CIRCULAR N° 03 CON CONSULTA
LICITACIÓN PÚBLICA N° 03/26
Programa Abre Escuela - Intervención Integral

Obra: “Programa ABRE ESCUELAS - Intervención Integral Escuela Normal Superior N° 32 “Gral. José de San Martín” de la ciudad de Santa Fe – Dpto. La Capital - Provincia de Santa Fe”.

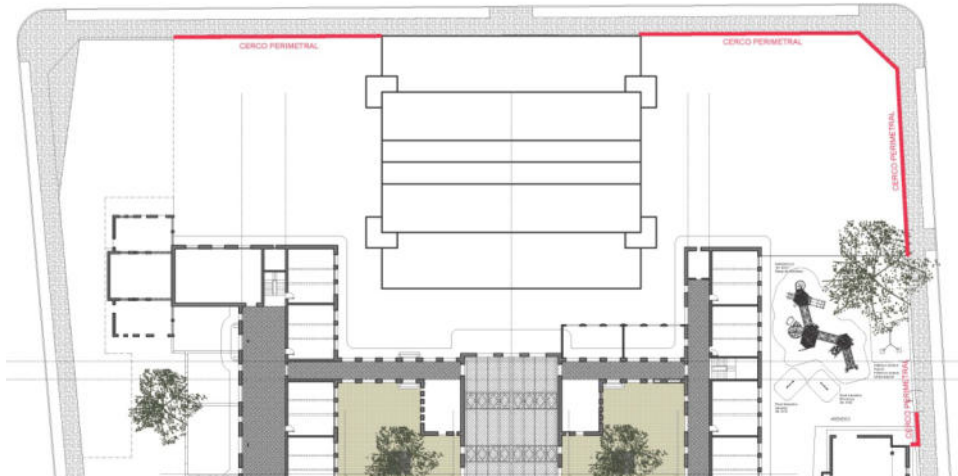
“3. El cómputo del ítem 5.01 Ejecución de cerramiento perimetral (30,55 m) no condice con los metros demolidos de muros perimetrales (ítem 2.06 - 241.74 m). Solicito que se aclare si hay algún error en el cómputo o diferencia constructiva”.

Se adjunta esquema con ubicación de cerco perimetral a computar. las características del cerramiento metálico se detallan en la planilla de carpinterías denominadas como “h 01”

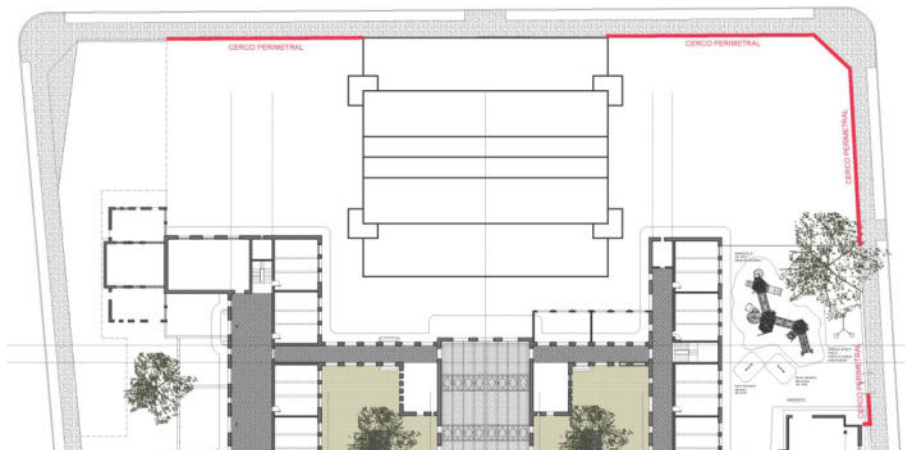
1. “Ítem 5.1- EJECUCIÓN DE CERRAMIENTO PERIMETRAL PATIOS, el PETP dice: “El presente ítem corresponde a la ejecución los cerramientos perimetrales sobre la fachada oeste (exceptuando el frente del gimnasio) y norte proyectados para la presente obra”. En la planilla del Computo oficial dice, cantidad 30.55m, por lo que se puede ver en planimetría la cantidad

sería mucho mayor. Por lo cual se solicita plano en detalle de ubicación de este cerramiento para poder dar la real dimensión de lo que se debe cotizar.

Se adjunta esquema con ubicación de cerco perimetral a computar. Las características del cerramiento metálico se detallan en la planilla de carpinterías denominadas como “h 01”

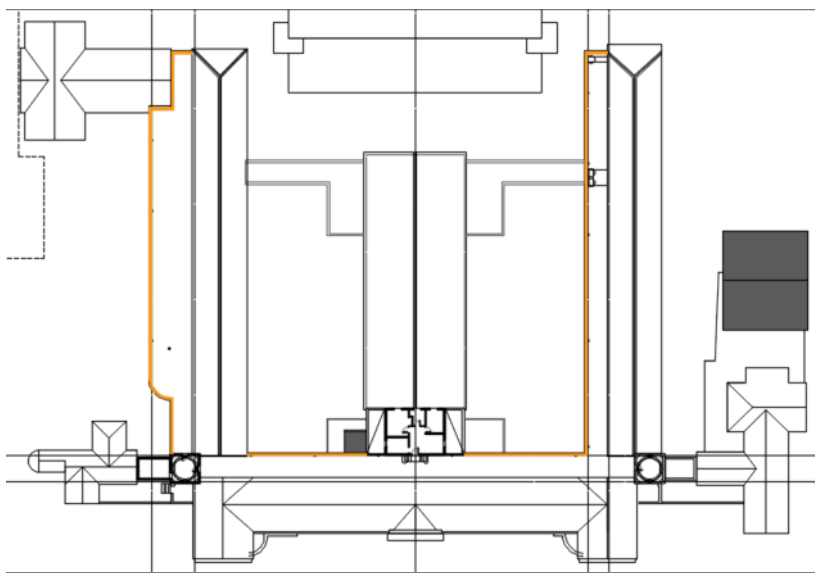
2. *“ítem 3.06) Indicar sectores donde deben impermeabilizarse las cargas de mampostería”*

SE ADJUNTA ESQUEMA CON INDICACIÓN DE CARGAS A IMPERMEABILIZAR
